主な補正内容について

直流電源設備の系統概要図

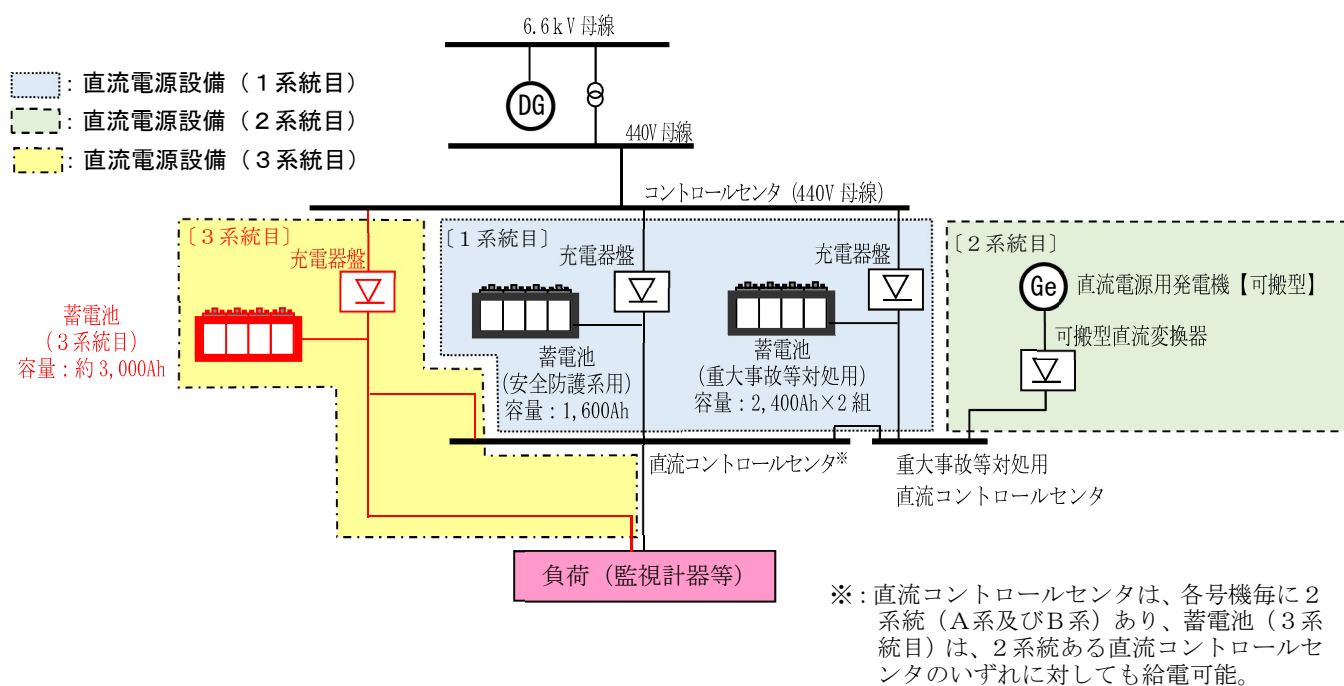
これまでの国の審査を踏まえ、用語の統一等の記載の適正化を行いました。
